COMUNE DI CARPIGNANO SALENTINO

ULTERIORI OSSERVAZIONI E CONTRODEDUZIONI

Procedimento di Valutazione di Impatto Ambientale

Progetto "Parco Eolico Lecce" — proponente BETANRG S.r.l.

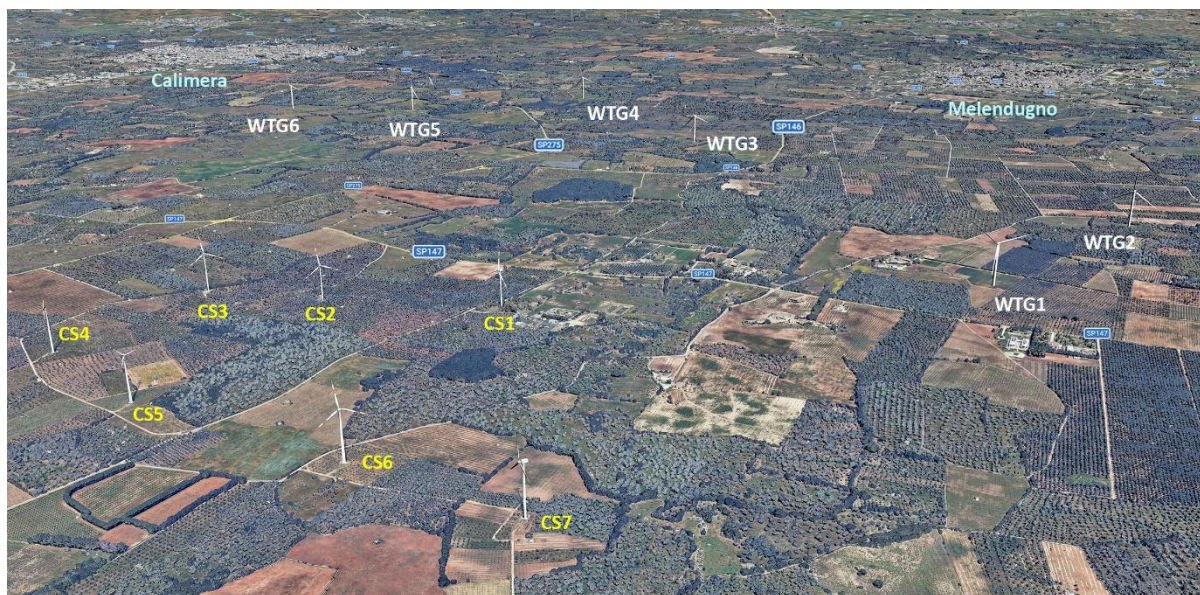
6.2 — L'"effetto selva" cumulativo con gli impianti esistenti, cantierizzati e in istruttoria

Questo Comune richiama quanto già rilevato nelle proprie osservazioni originarie (Oss.9) in tema di impatti cumulativi, e lo integra con il dato — emerso dalle osservazioni private e non

adeguatamente confutato da BETANRG — secondo cui, oltre agli 11 (ora 10) aerogeneratori del progetto "Lecce", il Catasto FER regionale registra la presenza, nel medesimo contesto territoriale, dei parchi eolici esistenti "**Tarifa**" (11 aerogeneratori) e "**Carpignano Salentino**" (7 aerogeneratori), del parco eolico "**Martignano**" (impianto cantierizzato, 10 aerogeneratori) e del parco eolico "**Zollino**" (valutazione ambientale conclusa positivamente, 5 aerogeneratori) — per un totale, nell'area vasta, di oltre 40 aerogeneratori ulteriori rispetto a quelli oggetto del presente procedimento.

La vista panoramica precedente, per quanto illustri l'inquietante distesa di pale eoliche che dovrebbero affliggere la Piana Salentina, risulta addirittura riduttiva, a causa dell'insufficiente campo visivo dell'*effetto selva* che sarà causato dagli impatti cumulativi dei tanti progetti di impianti industriali per la produzione di energia da fonti eoliche e fotovoltaiche.

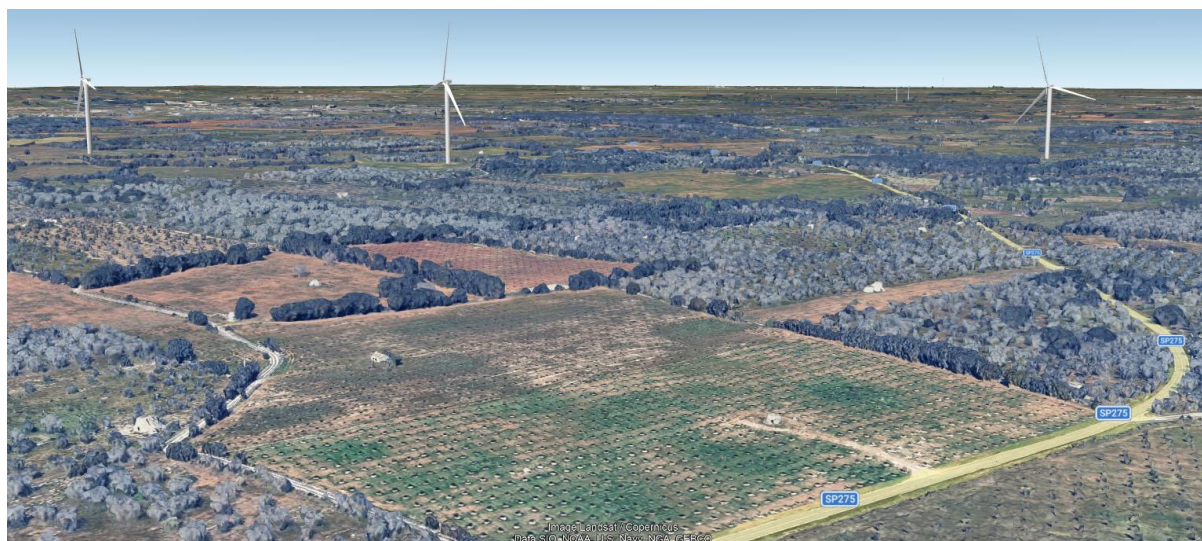
La vista seguente illustra invece la parte settentrionale del territorio del Comune di Carpignano, percorsa dalle strade a valenza panoramica S.P. 146, S.P. 147 e S.P. 275, verso i centri di Melendugno e Calimera: appare evidente l'impatto cumulativo causato dalla prossimità fra le torri da WTG1 a WTG6 del progetto "Lecce" e l'impianto esistente "Carpignano Salentino" con gli aerogeneratori da CS1 A CS7.

Si rileva, quanto al metodo, che nella propria Relazione sugli Impatti Cumulativi (LEPDAMB06) BETANRG ha dichiarato di aver considerato, ai fini della valutazione cumulativa, **esclusivamente gli impianti già in esercizio** ("Tarifa" e "Carpignano Salentino"), escludendo espressamente gli impianti "in fase di autorizzazione o di semplice istanza" in quanto — testualmente — "non producono pressioni ambientali attuali né effetti certi". Tale impostazione metodologica è stata riproposta, senza alcuna correzione, anche nella Relazione Tecnica Generale aggiornata (LEPDRLT01 REV01, §4.2), ove si afferma che, "escludendo tutte le turbine con iter autorizzativo in valutazione nel raggio dei 2 Km, è possibile escludere qualunque tipo di interferenza con i parchi eolici autorizzati ed esistenti in tale area".

Questo Comune ritiene tale impostazione **giuridicamente errata**, per le ragioni già sviluppate dalle osservazioni private e che qui si fanno proprie: la valutazione cumulativa prevista dall'art. 22 e dall'Allegato VII, comma 5, lett. e), del D.Lgs. 152/2006 ha natura necessariamente prognostica e sistemica, e non può essere limitata agli impianti già realizzati, dovendo includere anche quelli autorizzati, cantierizzati o in fase di istruttoria che insistono sul medesimo contesto territoriale — principio affermato in termini netti dal TAR Lazio (sentenza n. 3829 del 14.1.2026) e dal TAR Sardegna (sentenza n. 51 del 20.1.2026), entrambe rese in materia di impianti eolici, secondo cui l'esclusione degli impianti non ancora definitivamente autorizzati dalla valutazione cumulativa produce una "sottostima sistematica" dell'impatto e una "artificiosa amputazione del quadro istruttorio".

Nel caso di specie, tale esclusione ha comportato che il progetto WTG01 risulti — secondo la ricostruzione cartografica prodotta dalle osservazioni private — in violazione delle distanze minime anche rispetto a due turbine del parco eolico esistente "Carpignano Salentino" nella porzione settentrionale dell'area, e che le turbine WTG07 e WTG09 (già oggetto di plurime criticità cumulative rilevate anche da Khalili in relazione al cluster PAI/carsismo) si intersechino con le turbine dei parchi in istruttoria di Martignano e Zollino, determinando

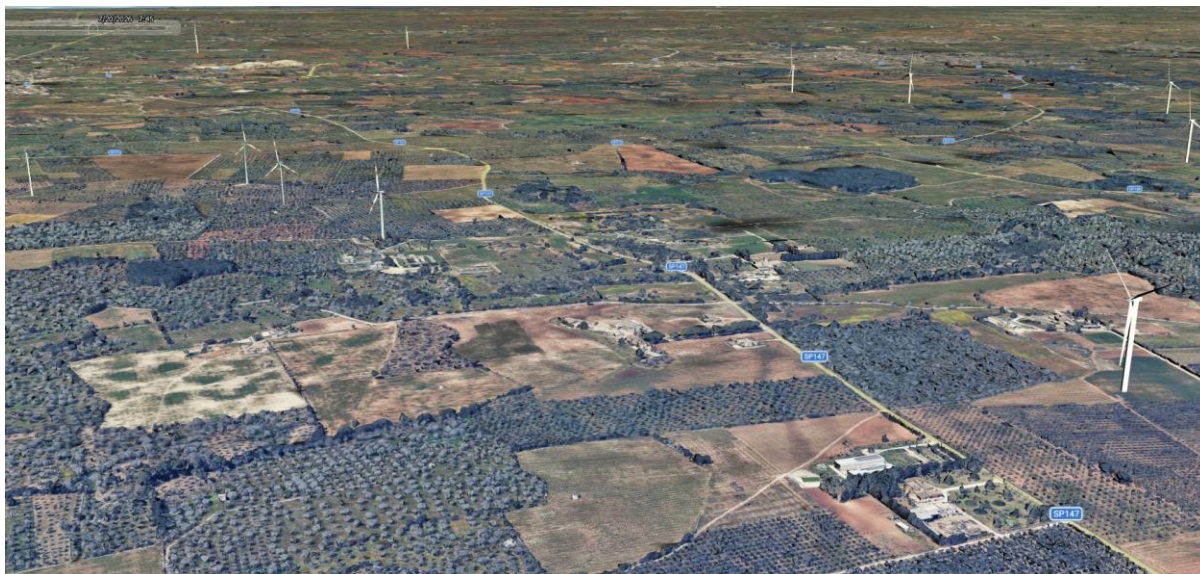
Nella vista panoramica precedente: la S.P. 275, classificata dal Piano paesaggistico “strada a valenza paesaggistica”, serpeggia - quasi inibita dal torreggiare degli aerogeneratori - al piede delle WTG4 (a destra), WTG5 (in mezzo) e WTG6 (a sinistra).

Nella vista panoramica seguente si illustra il percorso della S.P.147, classificata dal Piano paesaggistico “strada a valenza paesaggistica”, che si insinua fra l’impianto eolico esistente “Tarifa” e l’impianto del progetto che ci impegna, subendo quindi gli impatti visivi ed acustici cumulativi di entrambi gli impianti.

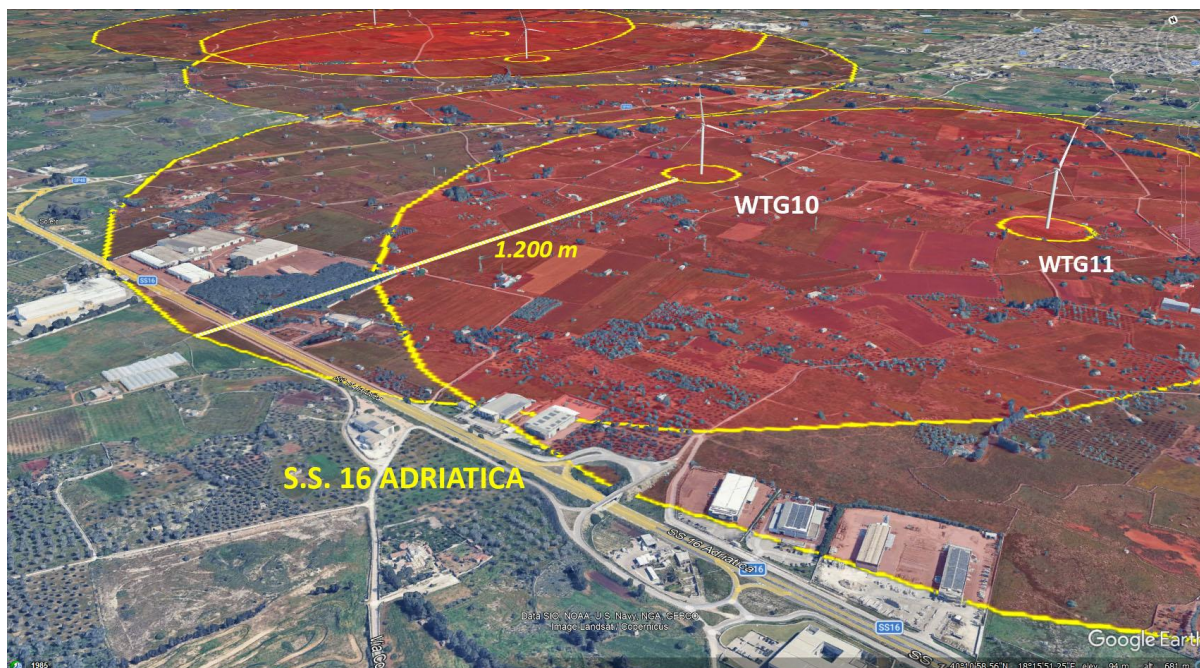
Questo Comune fa proprio il rilievo, coerente con quanto già sviluppato nel Blocco 6 in tema di impatti cumulativi, secondo cui la Valutazione di Impatto Acustico non includerebbe il contributo sonoro degli impianti eolici già in esercizio nelle aree limitrofe (parchi "Tarifa" e "Carpignano Salentino"), con conseguente sottostima strutturale del livello di rumore ambientale complessivo cui saranno esposti i recettori, specie quelli — come le Masserie Torre Ruggeri e del Gigante, secondo quanto documentato dalle osservazioni private — collocati in punti di intervisibilità e di esposizione acustica combinata a più impianti contemporaneamente.

Richiamando peraltro quanto già segnalato ai punti 3.3 e 3.5, nonché ai punti 6.2 e 6.3, si evidenzia l'omessa valutazione da parte del proponente dell'impatto da *shadow flickering* anche su strutture ricettive o d'uso pubblico come la Masseria Teofilo, il Centro Didattico della Masseria Capasa, Masseria Torre Ruggeri e Masseria del Gigante, al cui interno sono presenti peraltro anche immobili destinati ad uso abitativo, nonché sulla viabilità provinciale con potenziali rischi per la sicurezza; la distanza di 1.200 m. dagli aerogeneratori coinvolge infatti le seguenti strade provinciali: tratti della S.P. n.3, della S.P.28, S.P.48, S.P.146, S.P.147, e S.P. 275; addirittura la WTG10 dovrebbe sorgere a meno di 1.200 m dalla frequentata S.S. n.16 *Adriatica* come illustrato nella vista successiva.
